POTENZIAMENTO PARCO EOLICO MINEO-MILITELLO-VIZZINI

PROGETTO DEFINITIVO

RISPOSTE ALLE RICHIESTE DI INTEGRAZIONE DEL MATTM Nota DVA. Registro Ufficiale U.0028882.20-12-2018 2 - NOTA DEL GEOLOGO: RISPOSTA PUNTO 5

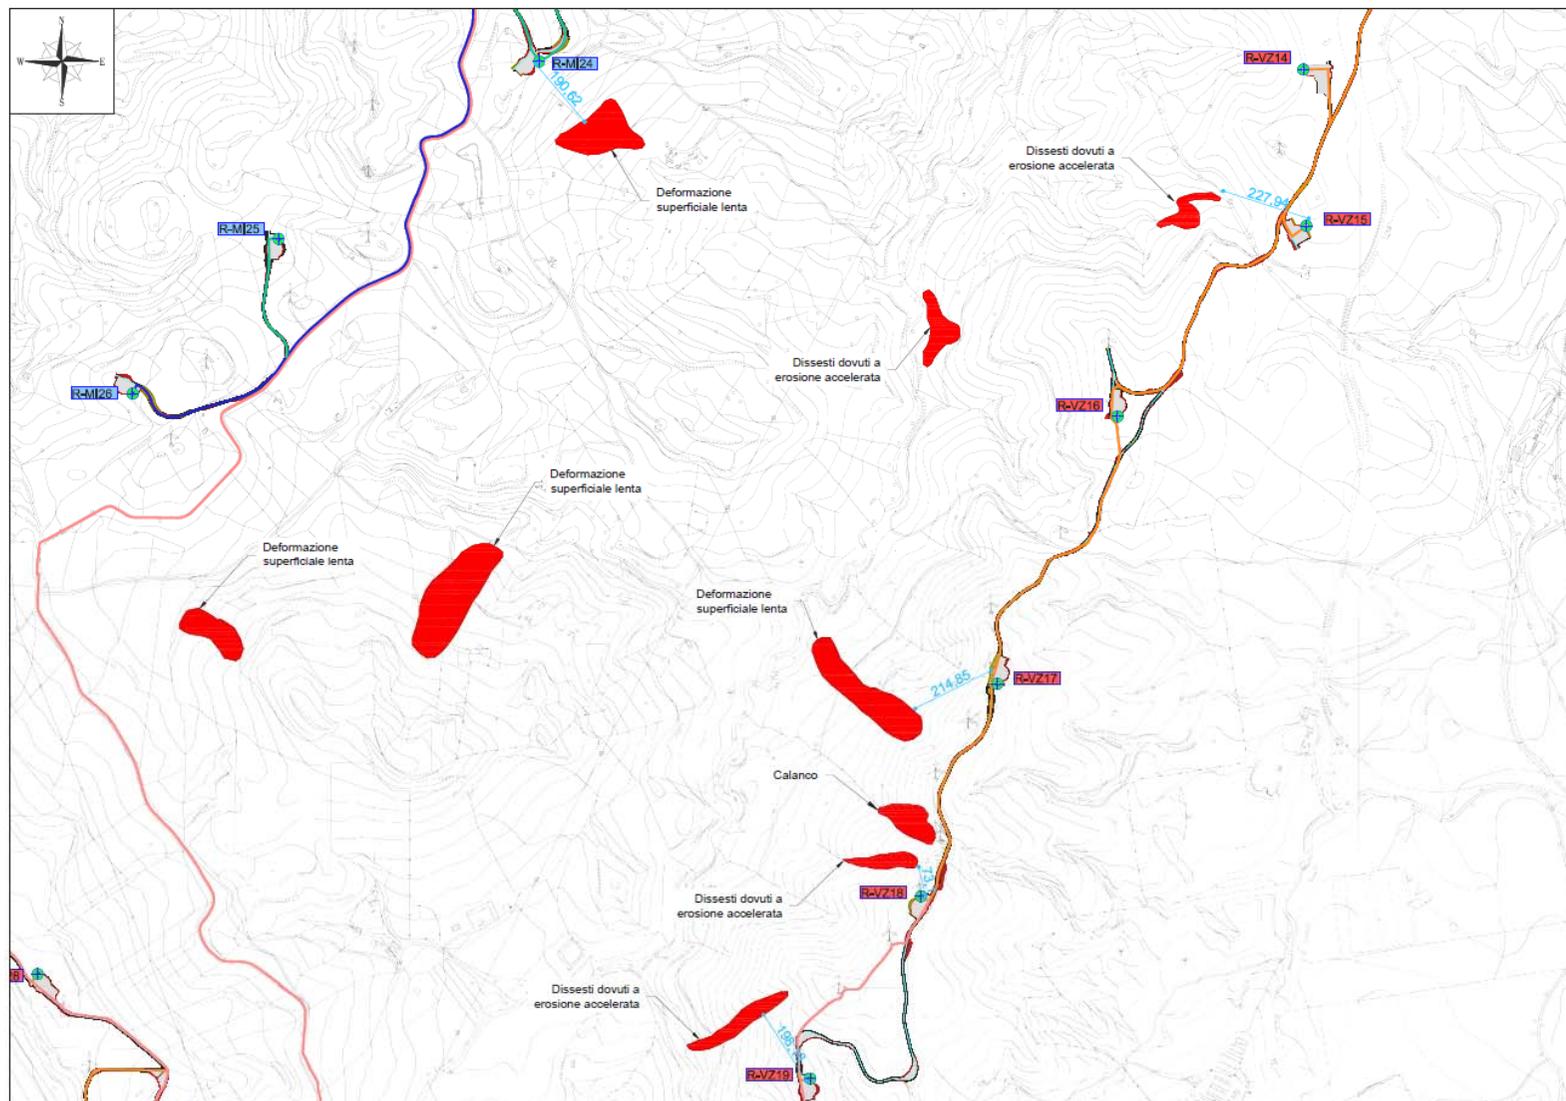
La presente relazione redatta dal Dott. Geologo Carlo Cibella, ha l'obiettivo di rispondere alla nota 5 – “Suolo e sottosuolo”: “Fornire un approfondimento dello studio geologico per la valutazione delle possibili evoluzioni delle aree caratterizzate da dissesto e l'interazione con le opere, con particolare cura a quei 5 aerogeneratori di cui si conferma la vicinanza tra aree a dissesto attivo e le postazioni. E' inoltre necessario fornire un opportuno studio idrogeologico, ad oggi assente, per la valutazione in dettaglio dei livelli piezometrici, la ricostruzione dell'idrologia locale, la presenza di eventuali sorgenti e le possibili interferenze tra le fondazioni profonde e la falda”.

Esaminando la carta dei dissesti n° 133 edita dall'A.R.T.A. nell'ambito del P.A.I. (bacino idrografico del fiume Simeto (094), area tra i bacini del Simeto e del S. Leonardo (094A), Laghi di Pergusa (094B) e Maletto (094C)), gli aerogeneratori denominati R-VZ15, R-VZ17, R-VZ18, R-VZ19 e R-MI24 ricadono ad una distanza variabile tra 73 m e 228 m da dissesti superficiali attivi conseguenti ad “erosione accelerata” oppure a “deformazione superficiale lenta” (cfr. immagine appresso riportata):

In particolare, le torri R-VZ15, R-VZ18 e R-VZ19 ricadono ad una distanza, rispettivamente, di circa 228 m, 73 m e 198 m da dissesti conseguenti ad “erosione accelerata”. Le torri R-VZ17 e R-MI24 ricadono ad una distanza, rispettivamente, di circa 215 m e 191 m da dissesti conseguenti a “deformazione superficiale lenta”. I fenomeni di deformazione superficiale lenta coinvolgono coltri superficiali composte essenzialmente dal terreno vegetale e dallo strato di vulcaniti più superficiale esposto agli agenti atmosferici. Tali fenomeni, come riferito, ricadono a circa 200 metri di distanza dalle torri R-VZ17 e R-MI24 per cui non creano alcuna minaccia alla stabilità delle stesse che, comunque, verranno realizzate su fondazioni indirette. I fenomeni di erosione accelerata nell'area in studio si localizzano all'interno di solchi torrentizi nei quali in occasione di intense precipitazioni le acque meteoriche esercitano una erosione a discapito esclusivamente della coltre del terreno vegetale, pertanto sono fenomeni superficiali localizzati sulle linee di scorrimento idrico superficiale. Per la loro caratteristica tali fenomeni non destano preoccupazione per la stabilità degli aerogeneratori R-VZ15, R-VZ18 e R-VZ19 che, ricordiamo, verranno anch'essi realizzati su fondazioni indirette. Le restanti aree del parco eolico in esame sono interamente costituite, dal punto di vista litologico, da rocce di natura piroclastica, vulcaniti e breccie vulcanoclastiche, stabili.
